Boletim técnico Nº 30

Título: Alteração no Cotovelo em Latão do Queimador Principal

A Tramontina visando sempre aperfeiçoar seus produtos vem por meio deste Boletim Técnico comunicar a rede de Assistência Técnica de Cozinhas Profissionais que houve alteração no adaptador em latão do queimador no Forno Linha América

2.1. Solicitação do queimador para equipamentos atuais:

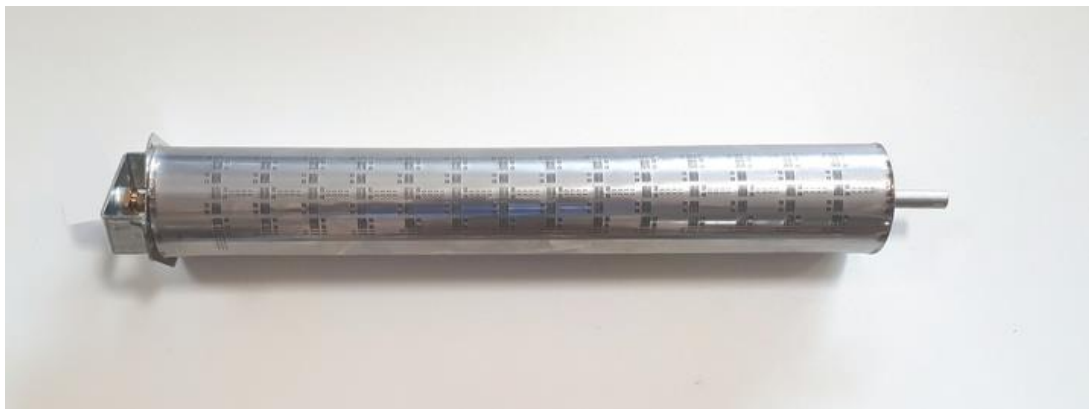
Os novos equipamentos produzidos a partir de 29/04/2024 receberam um novo niple de latão para a conexão do queimador principal. Para a compra dessa peça deverá ser conferido o número de série inicial do equipamento, conforme segue:

Para a solicitação do queimador principal em equipamentos atuais, deve-se requisitar o seguinte código:

67051/904 - QUEIMADOR ACO INOX P/COZ.MASS.60259

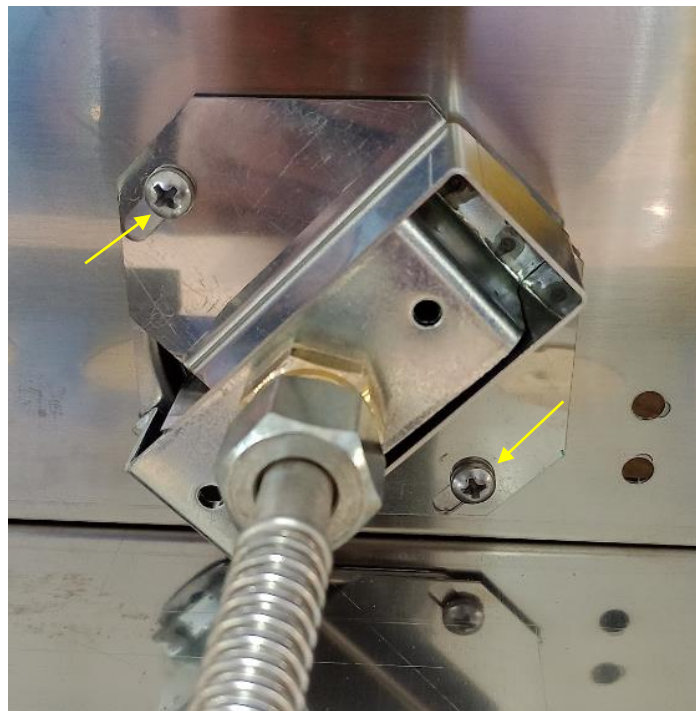
3.1. Rosquear o Niple (67303941) no queimador conforme a imagem

3.2. Fixar tubo flexível no Niple (67303941)

3.3. Fixar a tampa reguladora de ar com auxílio de 02 parafusos phillips. Para remover o Niple, repita o processo inverso.

OBS.: As peças que sofreram alteração não são intercambiáveis.

4. Identificação do adaptador em cotovelo nos equipamentos descontinuados:

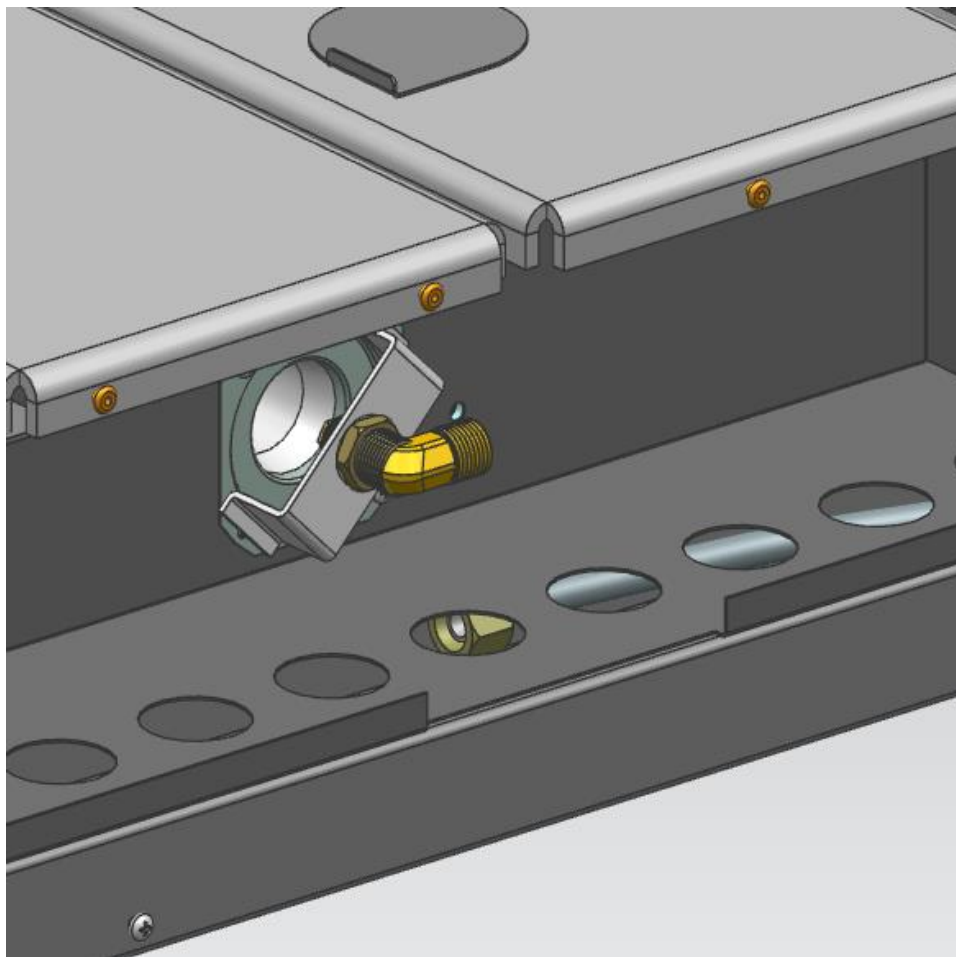
Os produtos comercializados até o número de série final abaixo, utilizavam um adaptador em forma de cotovelo para a sua conexão, o qual foi descontinuado e substituído por um Niple em latão. Segue abaixo a informação dos produtos que utilizavam esse cotovelo em latão:

Para a solicitação do queimador principal em equipamentos que apresentam o cotovelo em latão, deve-se requisitar o seguinte código:

67303/943 - QUEIMADOR C/NIPLE EM ACO P/FORNO
